Concerne : l'enquête publique relative à la construction de 2 éoliennes à Ophain (Braine l'Alleud)

**Je suis contre le projet d'implantation de 2 éoliennes de 150 m de haut sur Ophain :**

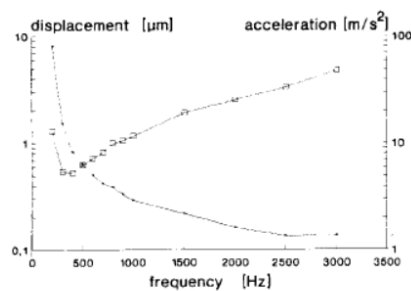
1. Certains apiculteurs, aux Etats-Unis notamment, ont connus une **augmentation de la mortalité des abeilles** après implantation d'éoliennes. La raison serait les infrasons émis à grande distance par les éoliennes qui interfère avec les modes de communications des abeilles. Rien de tout cela n'a été discuté dans l'étude d'incidence.

a. Les abeilles communiquent par de nombreux sens : un de ces sens est le son. Elles perçoivent tant les sons portés par l'air que les vibrations portées par des objets solides et ces deux éléments sont importants pour la communication. La perception des vibrations par des objets solides se fait essentiellement dans les infrasons (Fig 3.<sup>1</sup>) c'est-à-dire entre 0 et 500 Hz. Ce mode de communication a entre autres une fonction importante dans la danse des abeilles et dans la communication entre ouvrières et reine<sup>2</sup>.

b. Le souci est que les éoliennes émettent justement des infrasons dans ces gammes de fréquences-là. En effet, la pression sonore a été étudiée dans les infrasons à plusieurs distances<sup>3</sup>. Il semblerait que jusqu'à 3,2 kms, la pression sonore reste proche de 30 décibels. Malheureusement l'étude n'a pas été plus loin que 3,2 kms.
